**Assumpte: Condicions laborals i manca d'ordre a les instal·lacions del cos de mossos d'esquadra al Palau de la Generalitat de Catalunya.**

PROPOSTA DE REDISTRIBUCIÓ DELS ESPAIS DE LA GUÀRDIA DEL COS DE MOSSOS EN EL PALAU DE LA GENERALITAT DE CATALUNYA (PLAÇA SANT JAUME)

Cos de guàrdia i zona de descans (hi ha manipulació d'armes de foc)

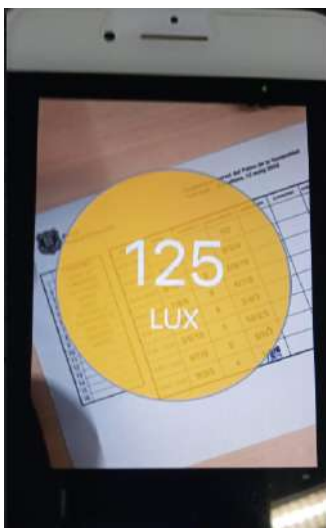
la zona d'armes i de manipulació d'armes de foc està sense cap delimitació compartida amb la zona de descans de la guàrdia del Palau

Especialment sobta que la zona freda (la qual serveix per manipular l'arma) es trobi en la mateixa zona on descansen els efectius policials. Amb aquesta ubicació es pot donar la coincidència que, mentre un efectiu es troba a la zona de descans, n'hi pugui haver un altre manipulant la seva arma.

1. Redistribució dels tres espais i condicionament de les instal·lacions.
2. Substitució de lluminàries per llums LED amb estalvi energètic i millor sistema d'enllumenament i així garantir el mínim de 500 lux en treballs de detall.
3. Actuació sobre el sistema de climatització forçada per garantir els nivells de temperatura, humitat relativa i velocitat de l'aire, així es pot reduir el nivell de CO2.
4. La zona d'armers i de manipulació d'armes hauria d'estar protegida o condicionada.
